Odpoveď na žiadosť o vysvetlenie

Názov zákazky:

„Nová expedícia – HYZA Topoľčany“

Na základe žiadosti o vysvetlenie SP Vám odpovedáme:

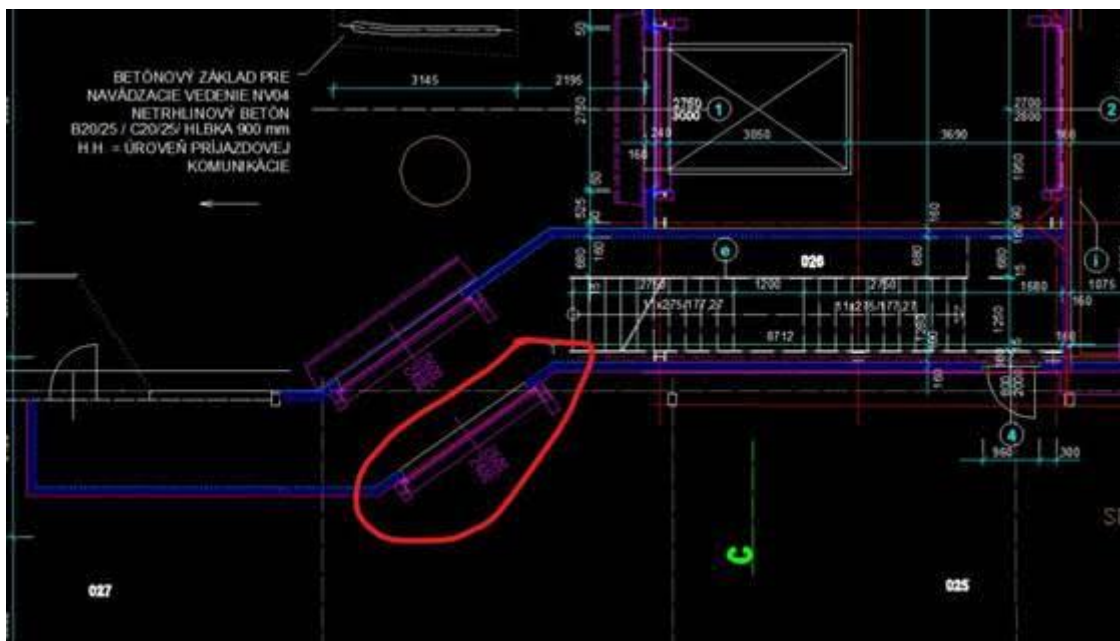
Prosím o informáciu či brány v pôdoryse ozn. 2a a neoznačený brána pri v m.č. 027 sú predmetom dodávky, resp. prečo nie sú potom vykázané vo výpise prvkov PD a výkaze výmer?

Zakrúžkovaná brána ani brána pred zakrúžkovanou bránou nie sú súčasťou dodávky a preto nie sú uvedené vo výkaze výmer.

Ozn. 2a - Ide o požiarne uzávery oceľové roletové s odolnosťou EWC 30, ktoré sú doplnené v dodatočnej Tabuľke HSV a PSV (vid'. priložená dokumentácia)
